**AVIS RELATIF À LA PROTECTION
CONTRE LES EVENTUELS EFFETS NOCIFS ET NUISANCES
PROVOQUÉS PAR LES RAYONNEMENTS NON IONISANTS
GÉNÉRÉS PAR DES ANTENNES ÉMETTRICES STATIONNAIRES**

Commune : HERSTAL - Exploitant : ORANGE

Référence exploitant : 749L1_2 / 30501L1_2 / 40501L1_2 / 50501L1_2

Rapport n° 5132 / 2023

Figure 1 : Vue en plan des lieux de séjour et des points de contrôle

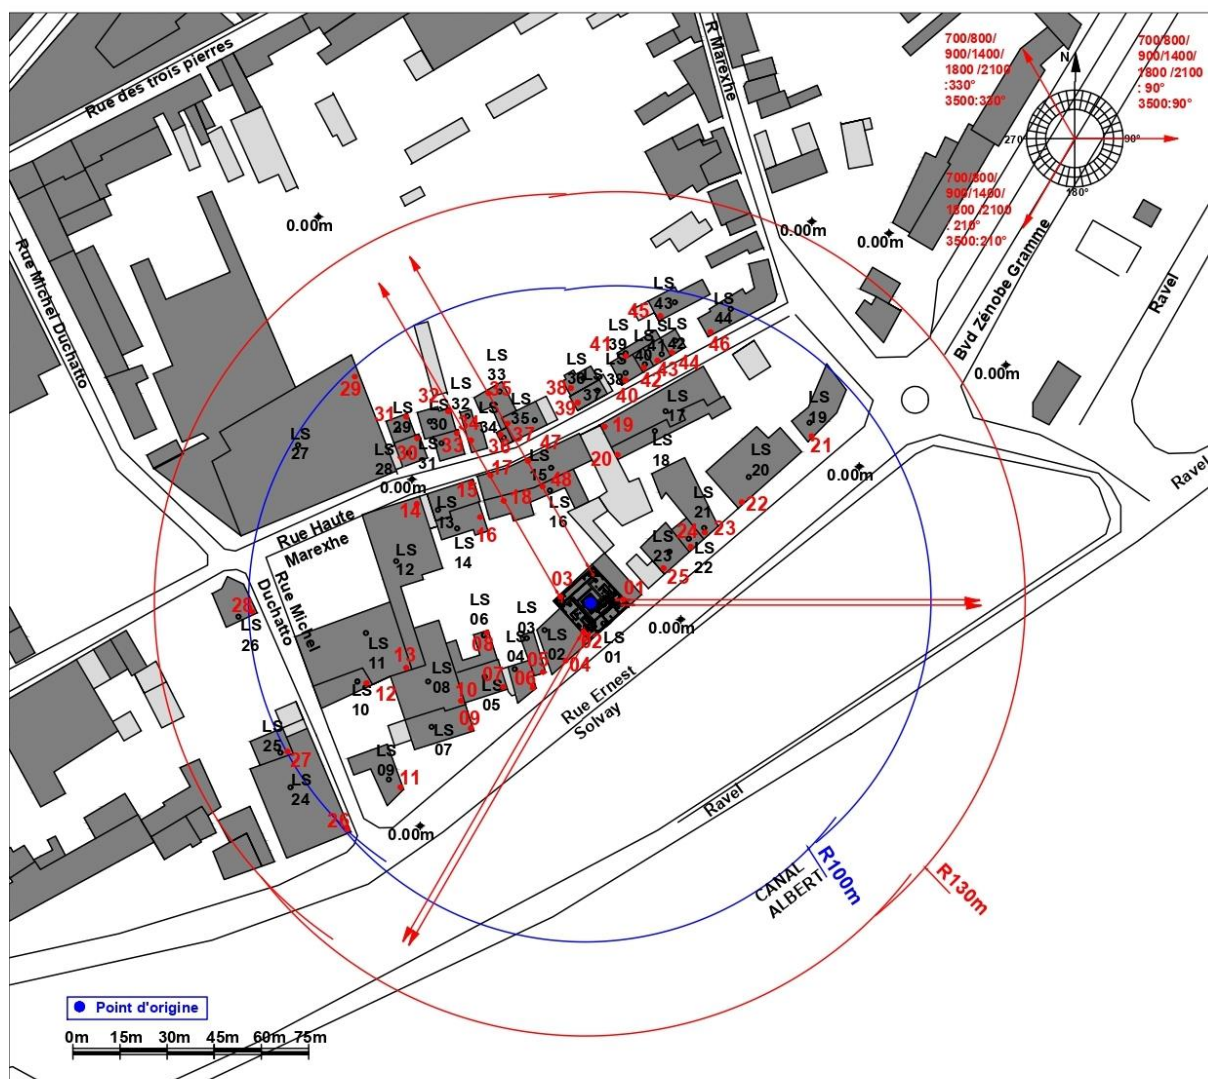
N° point de contrôle	LS	Atténuation (dB)	Indice d'exposition relatif à la limite par installation IE_i
1	LS01	10,0	0,296
2	LS01	10,0	0,222
3	LS01	10,0	0,194
26	LS24	3,0	0,184
29	LS27	3,0	0,133
28	LS26	3,0	0,080
44	LS42	3,0	0,076
11	LS09	3,0	0,075
34	LS32	3,0	0,072
27	LS25	3,0	0,072
4	LS02	3,0	0,064
45	LS43	3,0	0,064
33	LS31	3,0	0,057
30	LS28	3,0	0,051
46	LS44	3,0	0,051
37	LS35	3,0	0,047
6	LS04	3,0	0,045
32	LS30	3,0	0,045
31	LS29	3,0	0,041
7	LS05	3,0	0,040
35	LS33	3,0	0,039
14	LS12	3,0	0,038
15	LS13	3,0	0,036
17	LS15	3,0	0,035
43	LS41	3,0	0,035
10	LS08	3,0	0,034
36	LS34	3,0	0,032
47	LS45	3,0	0,030
9	LS07	3,0	0,030
18	LS16	3,0	0,030
42	LS40	3,0	0,029
5	LS03	3,0	0,028
16	LS14	3,0	0,026
24	LS22	3,0	0,024
48	LS46	3,0	0,023

En ce qui concerne les antennes de l'installation mentionnées dans le tableau 1, la distance maximale à laquelle la limite pourrait être atteinte, à l'extérieur, est égale à 90,6 m. S'il n'y a pas de LS à une distance inférieure, les antennes respectent forcément la limite d'immission.

Dans le cas des LS situés à l'intérieur des bâtiments, une atténuation d'obstacle est prise en compte et il en résulte que la distance maximale à laquelle la limite pourrait être atteinte se réduit à 64,2 m.

Figure 2 : Vue en plan des installations d'antennes dans un rayon de 300 mètres autour de l'installation faisant l'objet de la demande d'avis

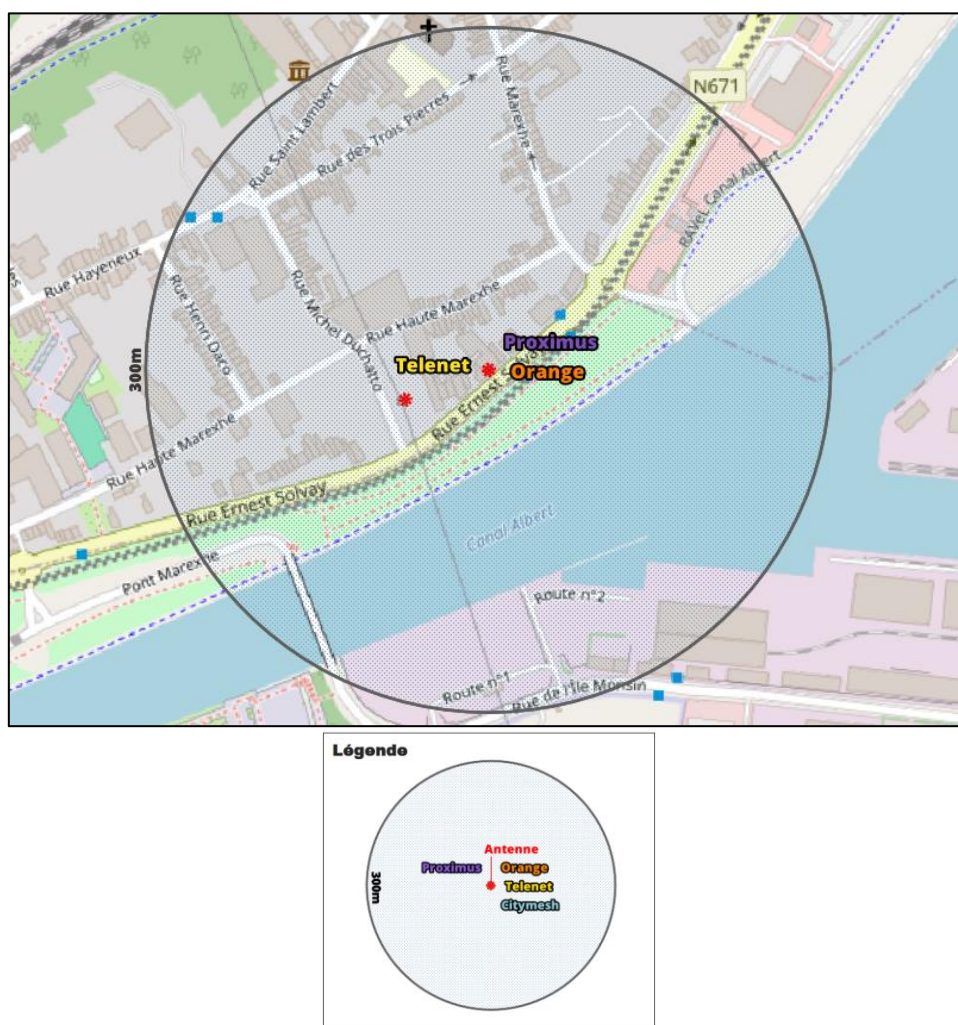
Compte tenu du nombre d'installations localisées dans la figure 2, il apparaît que l'intensité du rayonnement électromagnétique généré, dans les lieux de séjour situés à proximité de l'installation référencée dans le paragraphe 2, par l'ensemble des antennes émettrices stationnaires de l'ensemble des exploitants du même site d'antennes émettrices stationnaires respecte la limite fixée à l'article 4, § 2 du décret.
